Mémoire en réponse à l'avis concernant la demande de dérogation pour la destruction d'espèce protégée

Dans le cadre du projet agrivoltaïque de Villefranche-du-Queyran, une demande de dérogation à la destruction d'espèce protégée (Cisticole des Joncs) a été soumise en novembre 2023, à la suite de laquelle une saisine du CSRPN a permis un examen de cette demande en commission le 9 avril 2024. Un avis défavorable a été émis. Ce présent mémoire en réponse a pour objet la clarification et la correction des éléments issus de cet avis.

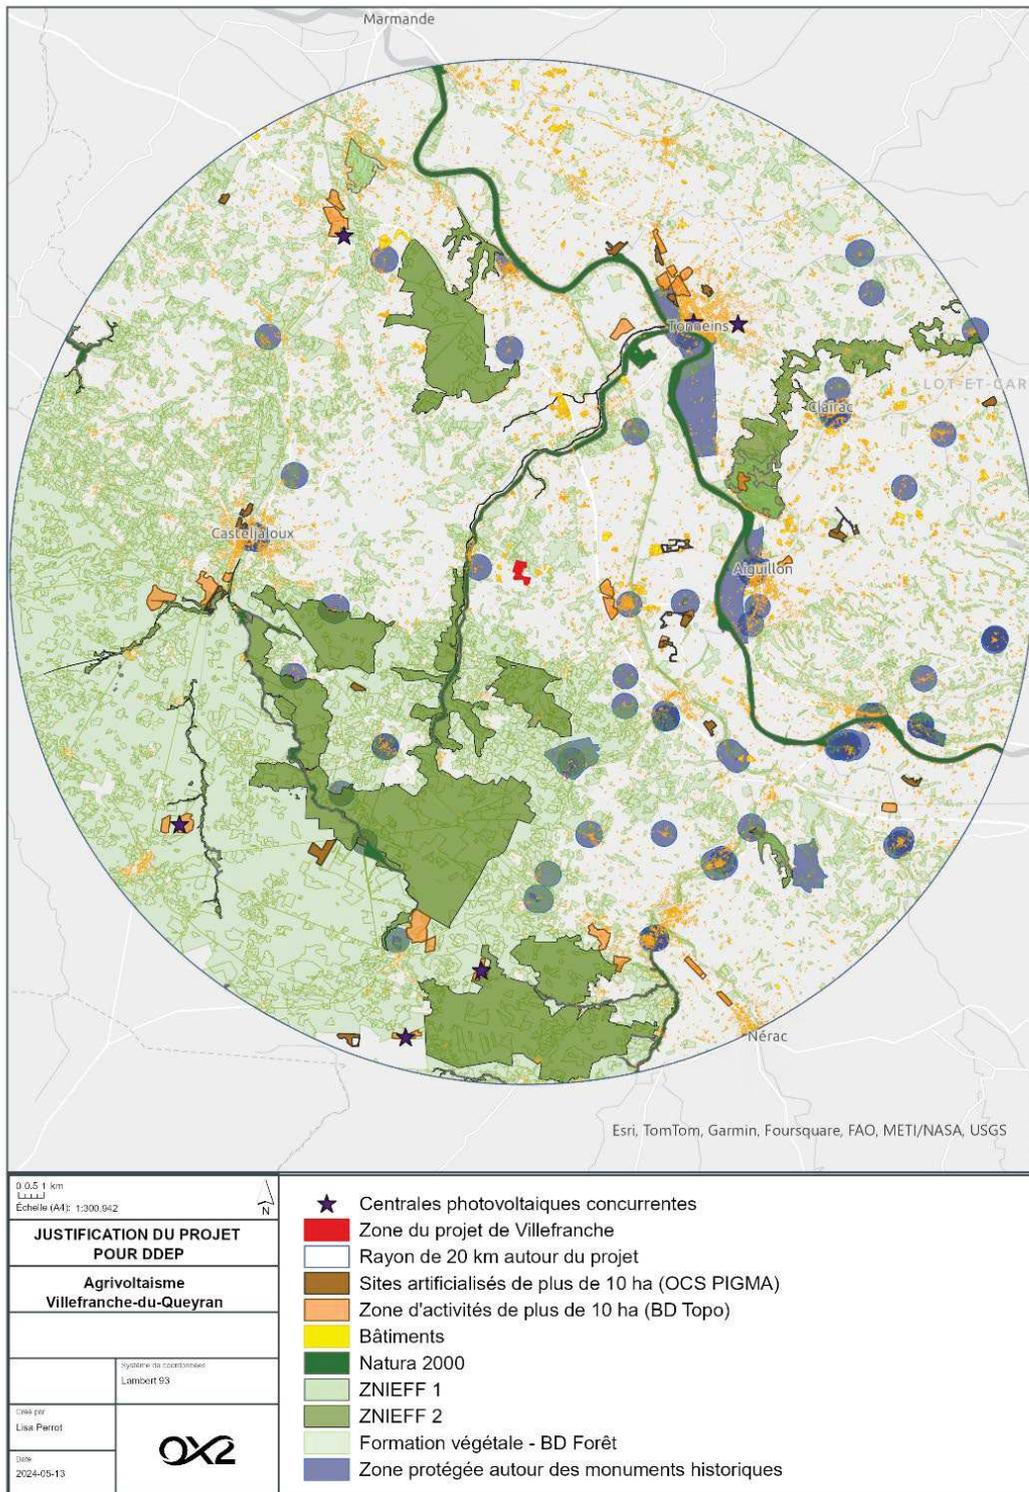
AVIS DU CSRPN (Extrait) : *“Dans le cadre d'une dérogation à protection d'espèce protégée, l'analyse nécessite que les différentes alternatives soient examinées sur la base de critères scientifiques et économiques comparables en ce qui concerne l'impact des différentes solutions sur les espèces végétales et animales concernées.”*

Afin de répondre à cette remarque, nous avons réalisé l'analyse présentée cartographiquement et sous forme de **tableau multi-critères ci-après pour apporter ces éclairages complémentaires.**

Il ressort de cette analyse que 36 sites anthropisés sont présents dans un rayon de 20 km. Sur ces sites, 2 ne sont plus en activité. L'un n'est pas, suite à nos recherches, disponible pour un aménagement. Pour l'autre, un projet d'aménagement y est en cours de développement. Il n'a donc pas été identifié d'alternative de terrains dégradés au sens anthropisé et imperméabilisé dans ce secteur de 20 km autour du site d'étude.

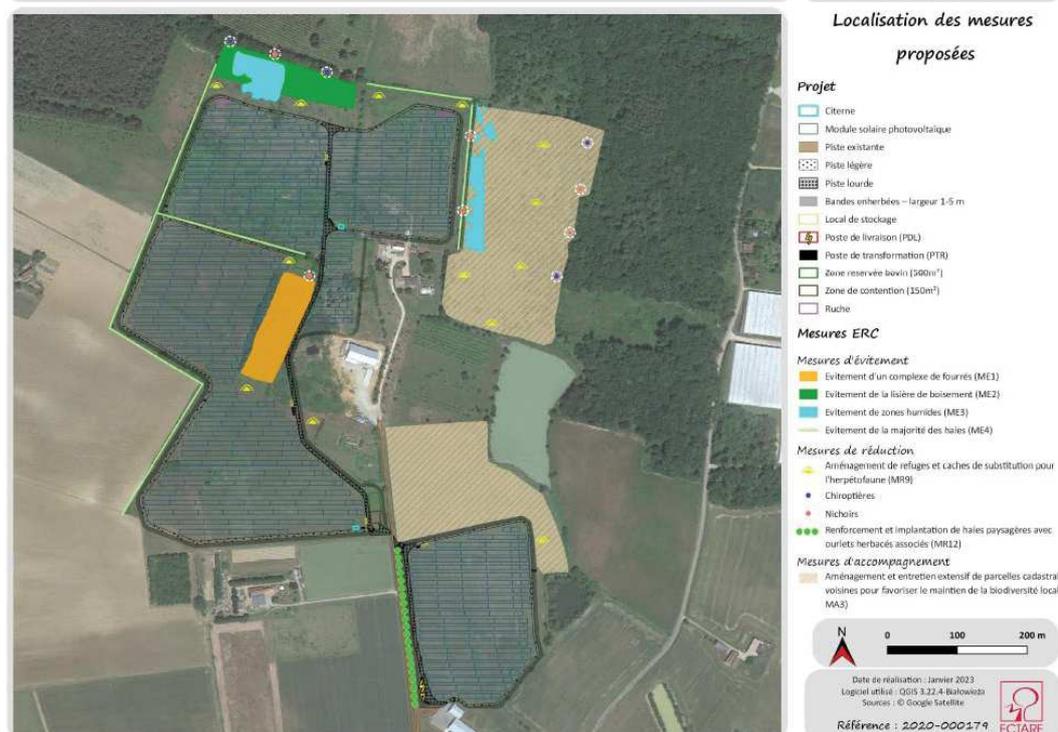
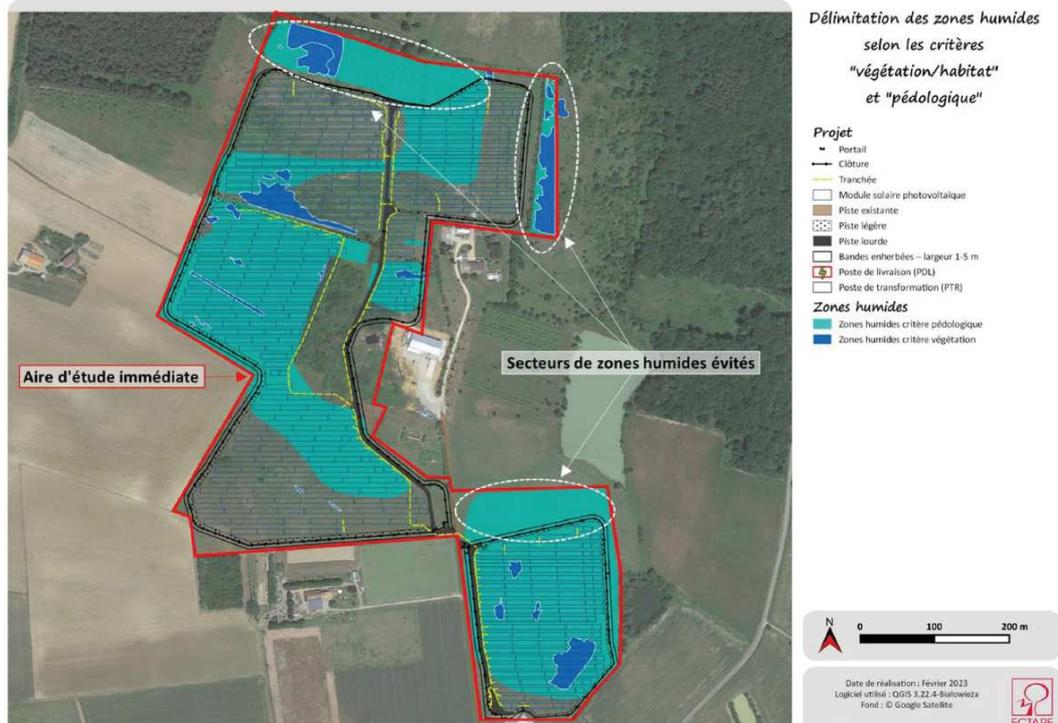
AVIS DU CSRPN (Extrait) : *" Mesures d'évitement :*

- *l'adaptation du calendrier de réalisation des travaux pour éviter la période de mars à juillet ;*
- *la pose d'un balisage des zones à enjeux afin d'éviter toute destruction accidentelle durant la phase travaux ;*
- *la pose d'une clôture avec passage pour la petite faune ;*
- *la gestion des espèces exotiques envahissantes ;*
- *l'accompagnement du chantier par un écologue.*

Toutes ces mesures sont soit de réduction soit d'accompagnement. Aucune mesure « vraie » d'évitement n'est citée.

Dans le cas de Villefranche-du-Queyran, le foncier disponible représentait initialement 47 ha. Au regard des enjeux de zones humides identifiées, l'emprise du projet a été ramenée à 22,3 ha clôturés, soit **24,7 ha évités**.

- Évitement d'un complexe de fourrés (ME1)
- Évitement de la lisière de boisement située en périphérie nord-ouest du site (ME2)
- Évitement de zones humides au nord-ouest et au nord-est du site d'étude (ME3)
- Évitement de la majorité des haies (ME4)
- Balisage et mise en défens des zones écologiquement sensibles localisées dans et en marge de la zone de chantier (ME5)
- Planification des opérations de chantier en fonction des enjeux faunistiques (ME6)

Concernant MR6, la planification des travaux en dehors de la période de nidification de l'avifaune permet d'ÉVITER toute destruction d'individus, de nids, œufs et nichées. Il s'agit d'une mesure d'évitement temporel. Elle est d'ailleurs codifiée "E4.1.a Adaptation de la période des travaux sur l'année" dans le guide méthodologie THEMA du CEREMA.

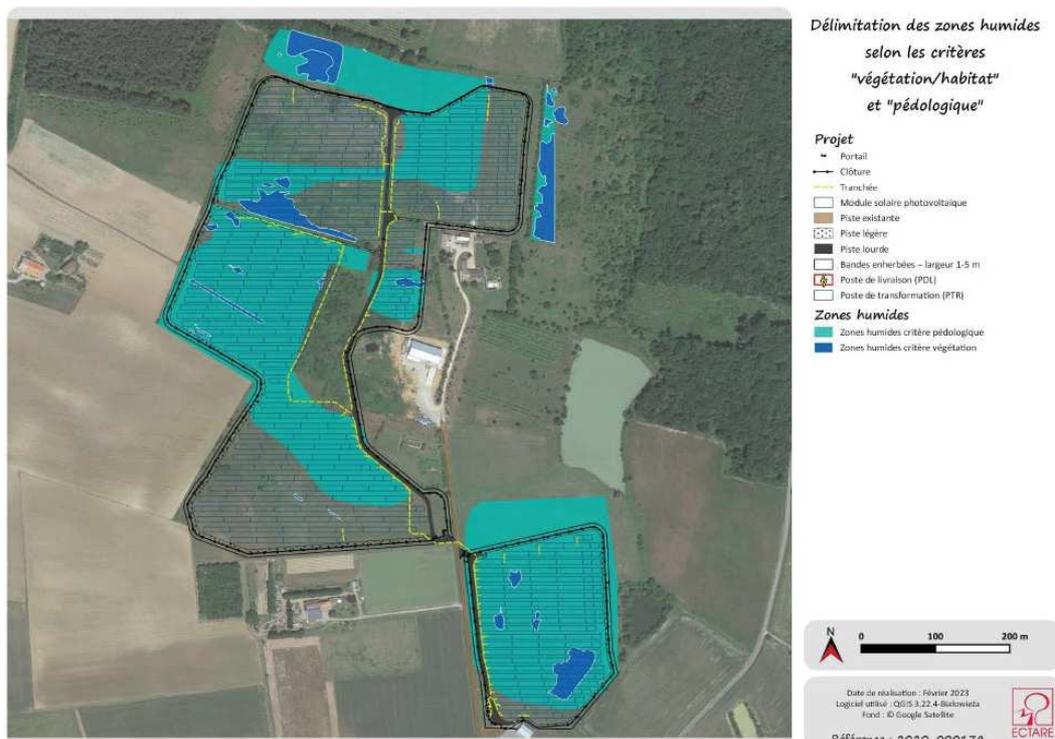
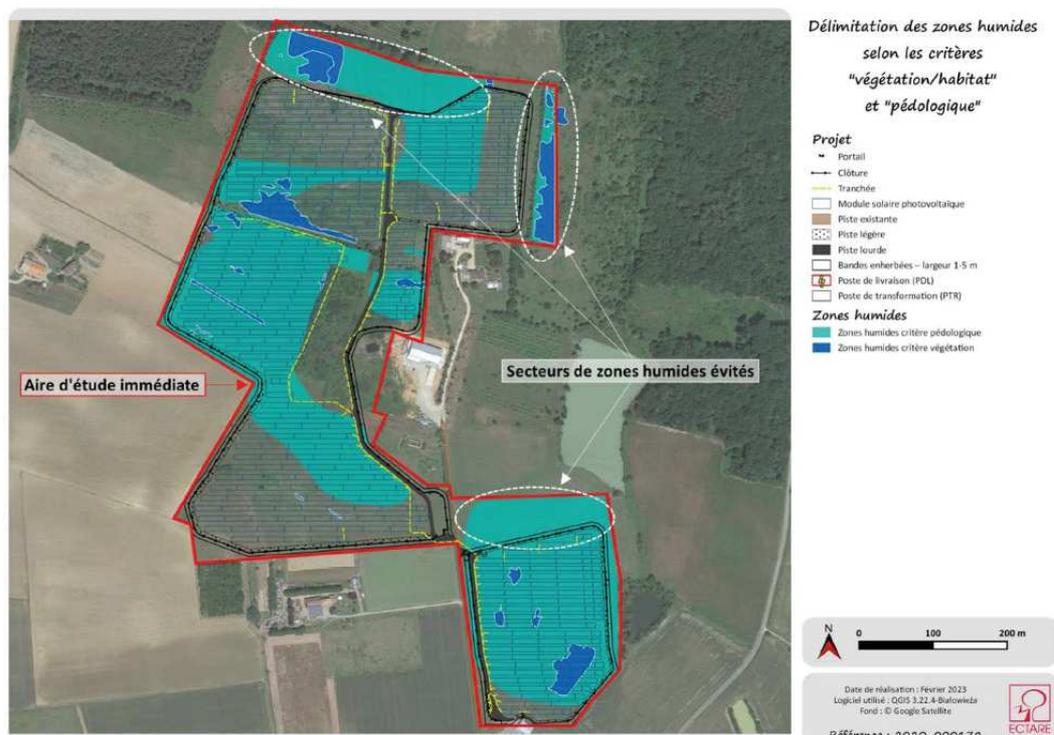
AVIS DU CSRPN (Extrait) : " Les 7 mesures proposées sont des mesures classiques en phase travaux, à l'exception de la mesure MR04 qui n'est pas compréhensible telle qu'elle est rédigée."

La mesure MR04 consiste en la "Mise en place d'actions visant à réduire les impacts sur les zones humides recoupées par le Projet". Elle est décrite de la façon suivante :

La première partie de la mesure présente le contexte de la caractérisation et la délimitation des zones humides réalisées par croisement des critères « végétation », « habitat » et « pédologique » définis par l'arrêté du 24 juin 2008 modifié qui a permis d'identifier une surface de zones humides d'environ 161 300 m² à l'échelle de l'Aire d'étude Immédiate dont environ 154 470 m² sur le critère « pédologique » (c'est à dire la plus grande part) et environ 14 930 m² sur les critères « végétation » et « habitat ».

La mesure MR04 reprend donc les actions en phase chantier qui permettront de cibler les zones humides et la réduction des impacts lors de cette phase.

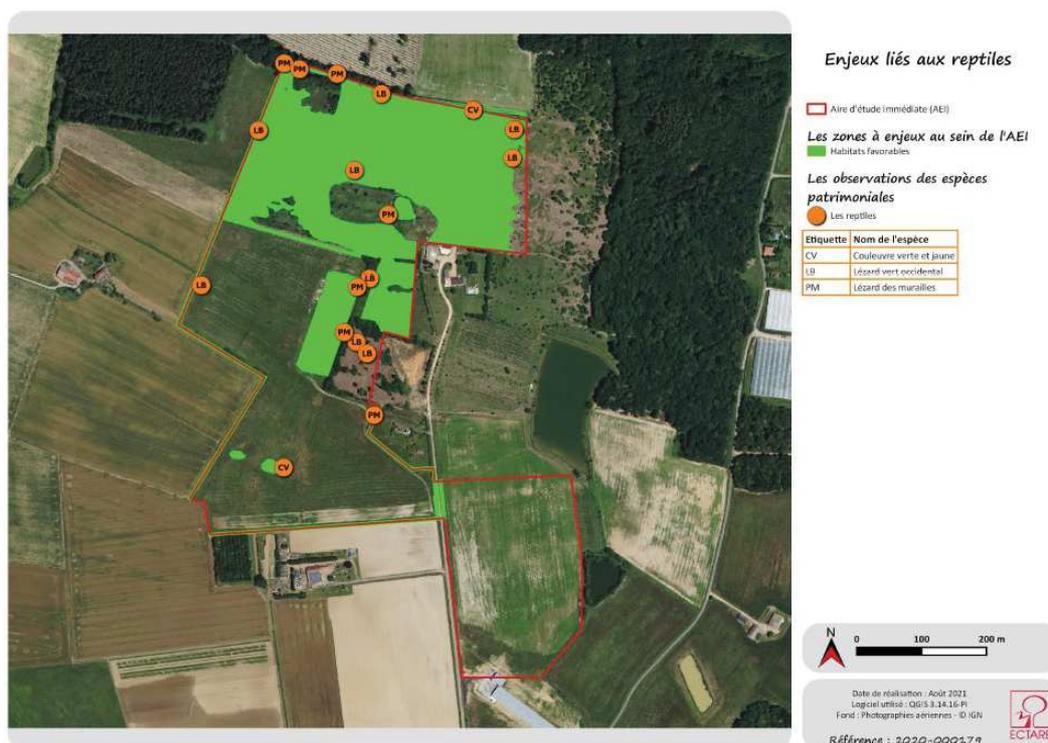
AVIS DU CSRPN (Extrait) : " Suivi de la phase chantier durant toute la période des travaux par un coordinateur environnemental, à raison de deux jours ce qui paraît peu en regard de la durée d'un tel chantier."

La mesure MA 1(C) - assistance environnementale prévoit une visite de chantier de 2 jours avant le début du chantier.

Afin de compléter cette démarche, nous proposons une actualisation de la mesure avec deux passages par mois pour contrôler le bon déroulement du chantier, les mises en défens, le respect des mesures liées à la phase chantier.

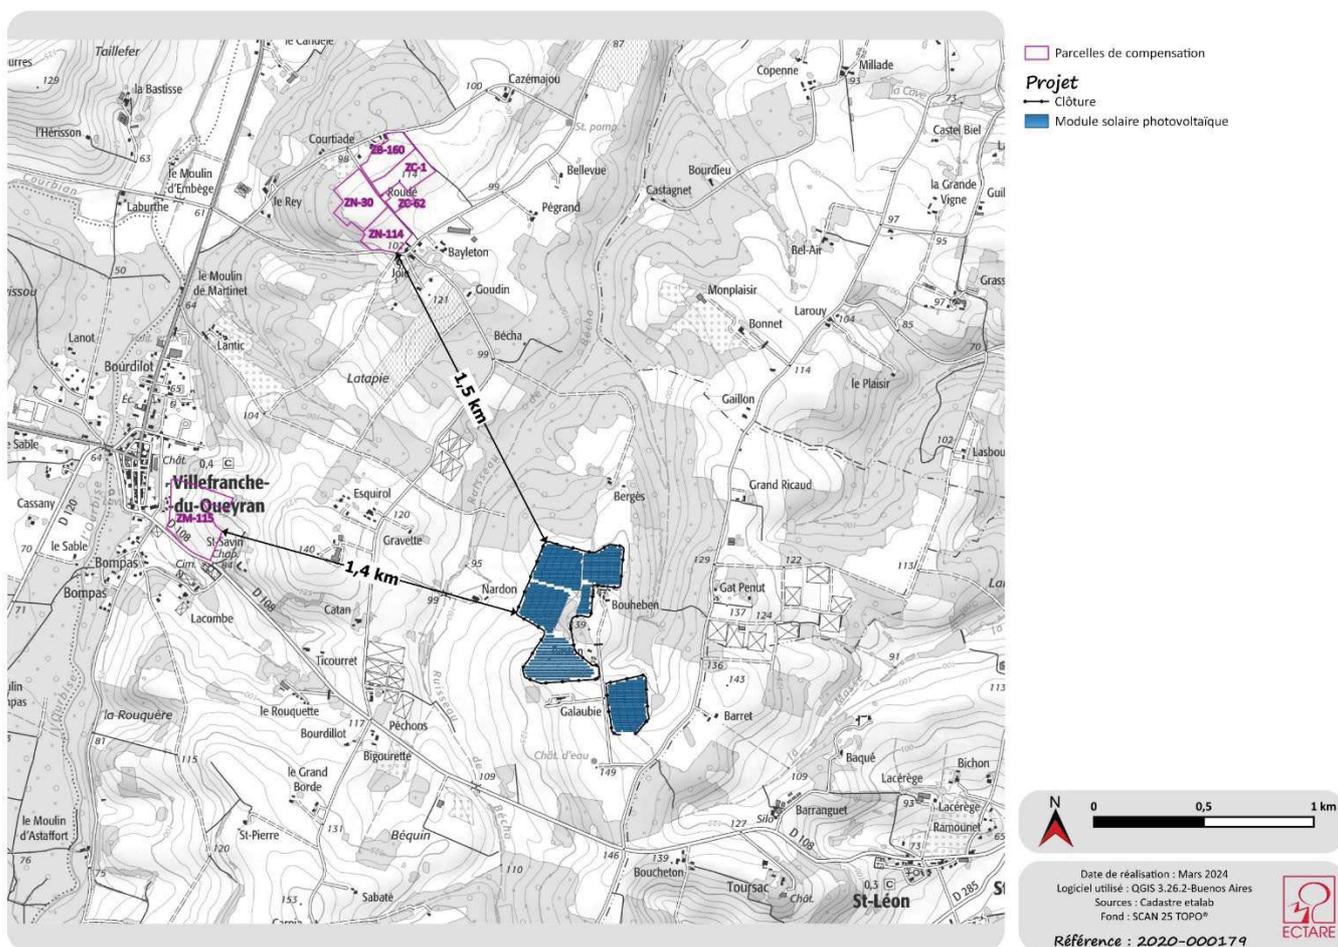
AVIS DU CSRPN (Extrait) : « Les impacts les plus notables concerneraient la Cisticole des joncs, espèce nicheuse au sein des milieux ouverts (prairies de fauche, zones de coupe) avec près de 20 ha d'habitats favorables à la reproduction perturbés ou détruits (emprise des panneaux photovoltaïques). »

L'impact précis pour les habitats de Cisticole des Joncs est de 15,8 ha de milieux favorables (10,5 ha de prairie de fauche et 5,3 ha de zones de friches avec fourrés et coupes).

Localisation des sites de compensation retenus

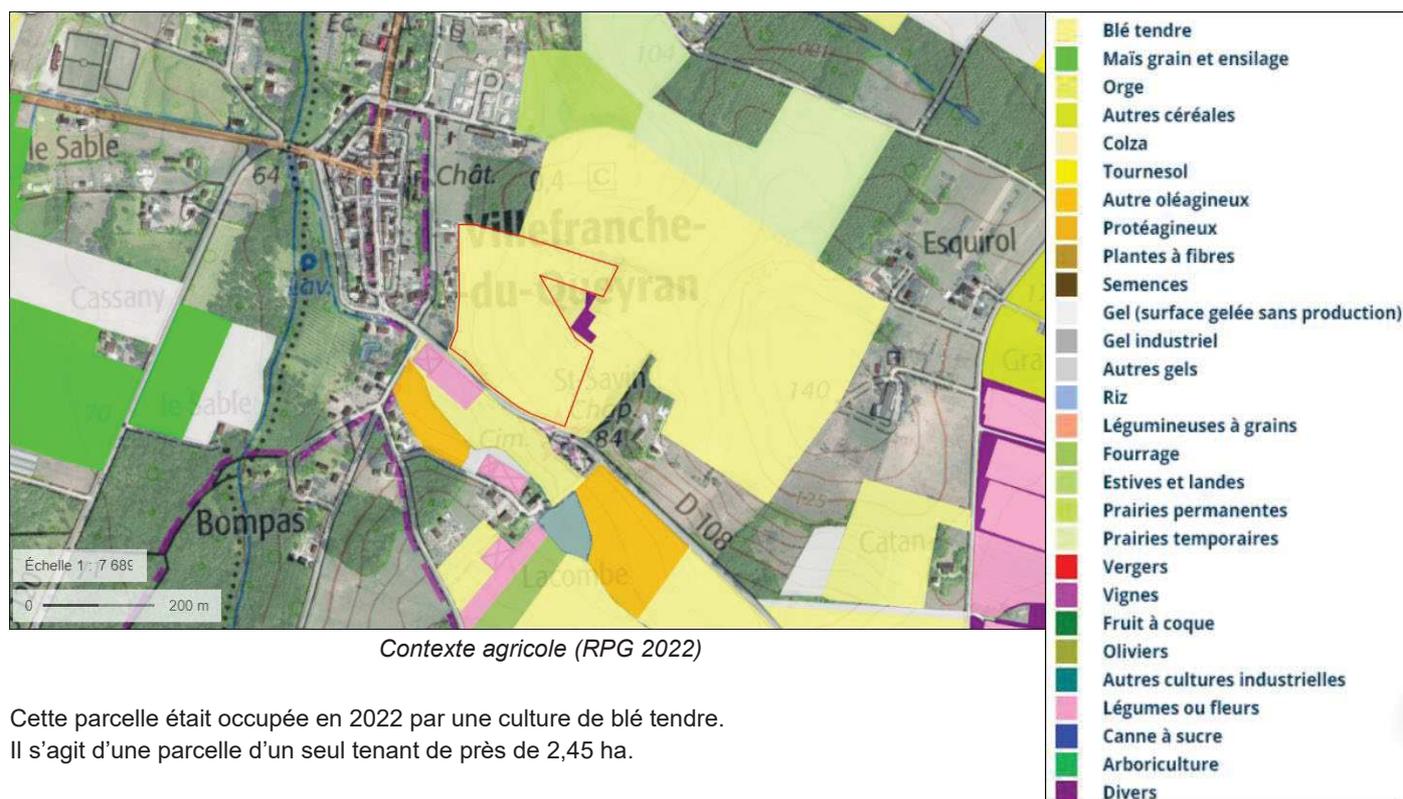
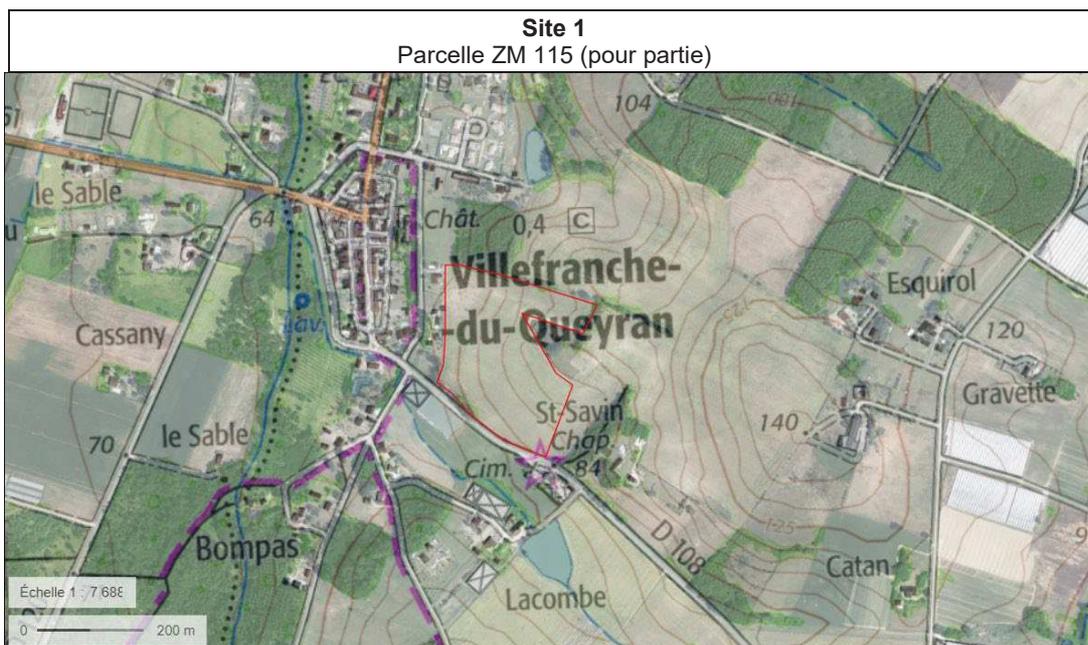
AVIS DU CSRPN (Extrait) : « (la mesure de compensation) *n'aura, en réalité, pas de plus-value écologique par rapport à une même mesure qui aurait probablement été prise dans une logique agronomique d'un choix d'assolement favorisant l'installation d'une prairie dite « améliorée », à savoir une culture de trèfle, fétuque faux-roseau et dactyle dans le but d'apporter un complément alimentaire aux bovins dont l'élevage est associé à ce projet d'agrovoltaïsme* ».

Les parcelles sont sur la même commune de Villefranche-du-Queyran que celle du projet, à savoir :

- Parcelle ZM 115 (pour partie)
- Parcelles ZN 30 et ZN 114
- Parcelles ZB 160, ZC 1 et ZC 62

Schéma type d'une mare temporaire (source : ECOTEC Environnement)

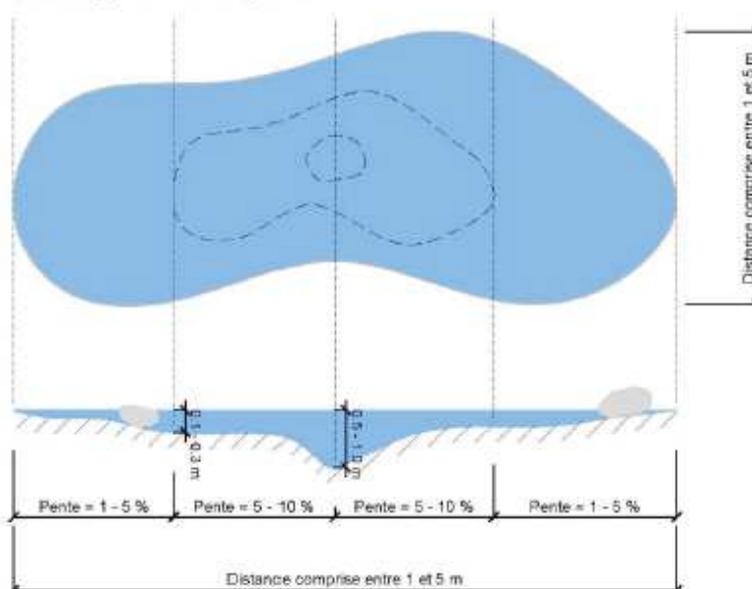
AVIS DU CSRPN (Extrait) : *« Malgré l'impact sur 12 ha de zones humides (altération, empiètement, drainage incident par les pieux...), aucune mesure compensatoire n'est prévue, alors même qu'une mesure de suivi des milieux naturels et de la végétation (sur une durée de 20 ans) est prévue pour « permettre d'évaluer les impacts réels de l'installation sur les milieux naturels et la végétation au niveau des zones humides ».*

Les modalités d'aménagement de ces zones humides correspondent en la création d'une dépression topographique dont l'alimentation sera assurée par les eaux de pluie et dont les caractéristiques devront être les suivantes :

- Surface minimale de 12 465 m² ;
- Profondeur maximale comprise entre 0,5 et 1 m vis-à-vis du « terrain naturel » ;
- Raccordement au « terrain naturel » via des pentes douces de l'ordre de 10 % maximum pour favoriser la végétalisation du point d'eau ;
- Bords de la dépression creusée au même niveau des berges ;
- Berges sinueuses et irrégulières pour favoriser la diversification des faciès aquatiques ;
- Zone surcreusée permettant de procurer un refuge aux larves en cas d'assèchement précoce de la dépression ;
- Prévoir des paliers successifs et des hauts fonds.
